## SERVICE INFO – INA 0108

# Odstránenie hluku v oblasti pohonu vedľajších agregátov

Opel: Astra H, Signum, Vectra C, Zafira B

Motory: Z18XER

Obrázok 1: Výmena pevnej remenice za alternátorovú volnobežku

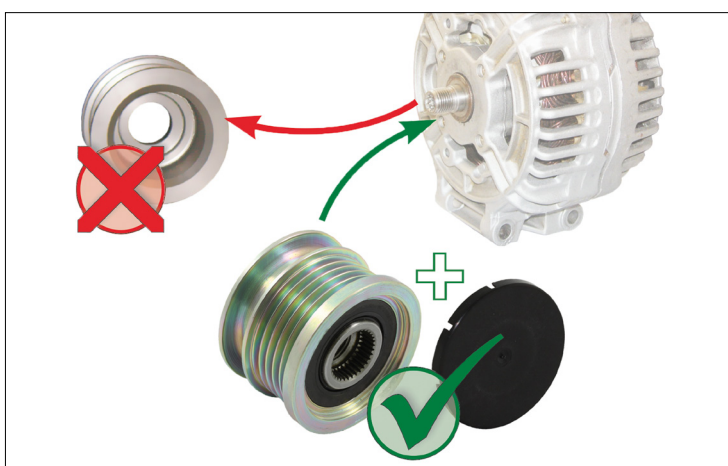
Silné vibrácie klinového rebrovaného remeňa môžu v prípade vyššie uvedených vozidiel s tuhou remenicou alternátora viesť k intenzívnemu hluku.

Jako technické řešení nabízí Schaeffler Automotive Aftermarket pro tato vozidla alternátorovou volnobežku. Tá znižuje dynamické zaťažovanie pohonu prídavných agregátov a zamedzuje tak vzniku hluku.

Schaeffler Automotive Aftermarket odporúča v prípade príslušných vozidiel prestavať pevnú remenicu alternátora za alternátorovú volnobežku 535 0143 10.
